# Technisches Informationsblatt

Steinhausen, Februar 2024

## Austausch des FlexIS-Antriebs

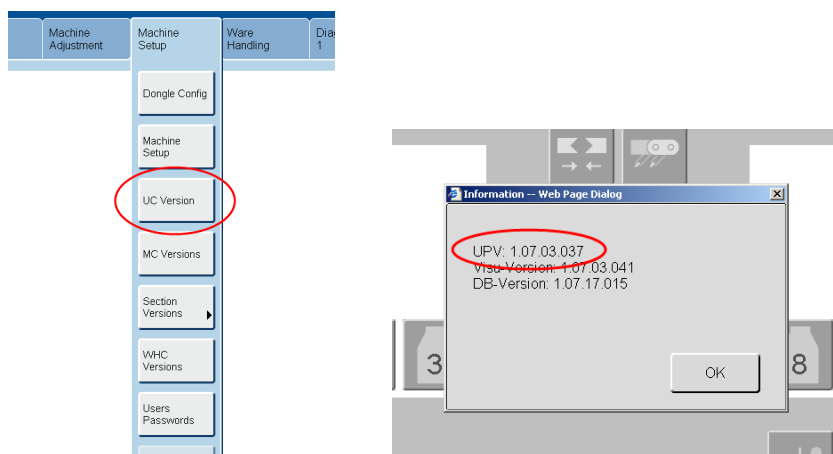
Abmessungen und Befestigung der Antriebe bleiben unverändert.

Im Folgenden wird die Verdrahtung des sicheren Aktivierungseingangs dargestellt:

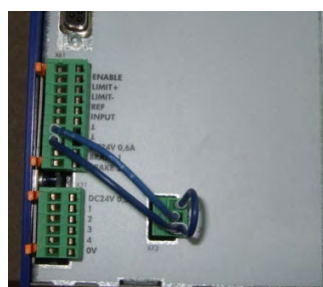
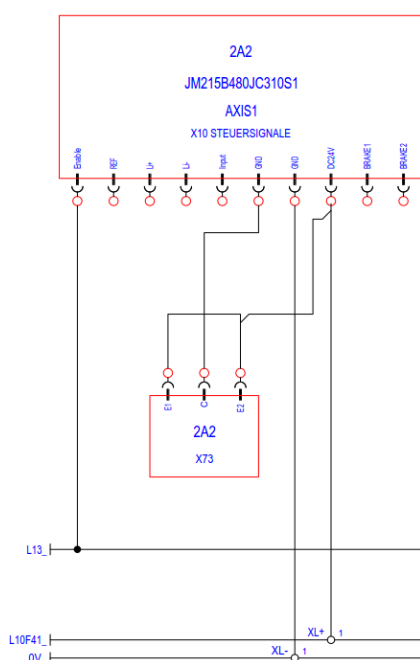
Alle neuen Antriebe verfügen über einen Sicherheitseingang für die sichere Deaktivierung des Antriebs (STO = Safe Torque Off). Dieser Sicherheitseingang ist beim veralteten JetMove JM-215 (601- 10146) nicht vorhanden.

Wenn ein JetMove JM-215 (601-10146) durch ein neues Modell ausgetauscht wird, muss eine Verdrahtung hinzugefügt werden, um diesen Sicherheitseingang zu aktivieren: dieser Eingang muss mit 24 V DC versorgt werden.

- Enable1 (E1) und Enable2 (E2) sind an 24 V DC angeschlossen, die an der 24-V-Versorgung des Antriebs abgenommen werden können.
- COM (C) ist an 0 V angeschlossen; diese können an der 0-V-Versorgung des Antriebs abgenommen werden.

601-20103
